Detaljplan för fastigheten Mulbetet 21 m.fl. inom Haga/Sandbacka i Umeå kommun, Västerbottens län

Samråd och granskning

Nedan görs en sammanfattning av inkomna synpunkter under granskningen, vilka kan begäras ut i sin helhet.

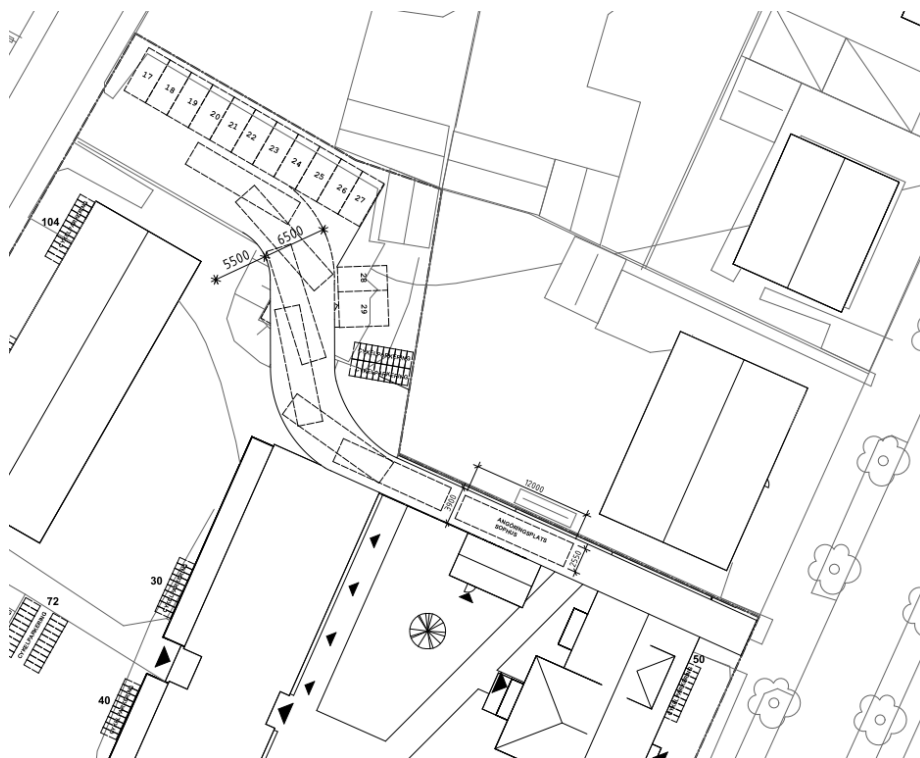
Enligt förslaget ska det säkras mark för angöring och avfallshantering vilket Vakin ser som positivt. Det är dock viktigt att det finns genomfartsmöjlighet eller vändmöjlighet för sopbilen. Vändplan ska ha en diameter på minst 18 meter, alternativ till detta kan vara en vändplats eller en trevägskorsning som möjliggör en T-vändning. Av säkerhetsskäl får backning bara ske i undantagsfall och inte längre än en billängd (10-12 meter).

Transportvägen till sopbilens uppställningsplats ska vara minst 5,5 meter bred om körning i båda riktningarna förekommer, om parkering förekommer måste vägen vara bredare. Om vägen är mötesfri och det inte finns parkerade fordon kan vägen vara smalare, dock minst 3,5 meter bred. Träd och annan växtlighet får inte inkräkta på vägens bredd eller den fria höjden. Snövallar får inte inkräkta på transportvägens bredd och transportvägen ska vara halkbekämpad vintertid. Längs hela transportvägen, fram till hämtningsfordonets uppställningsplats, ska det vara fri höjd på minst 4 meter. Vid uppställningsplatsen ska det vara en fri höjd på 4,6 meter. För avfallshämtning från bottentömmande behållare ställs andra krav, se mer om detta i Vakins anvisningar.

Körspårstudie för avfallsfordon har genomförts. Körspårstudien visar att det utrymme som är avsatt i detaljplanen för avfallsfordon är tillräckligt. Illustrationen nedan visar genomförd körspårstudie men är inte helt aktuell i vissa andra avseenden. Utrymme för avfallsfordon är dock aktuella och relevanta. Kommunen bedömer att detaljplanen skapar möjlighet till
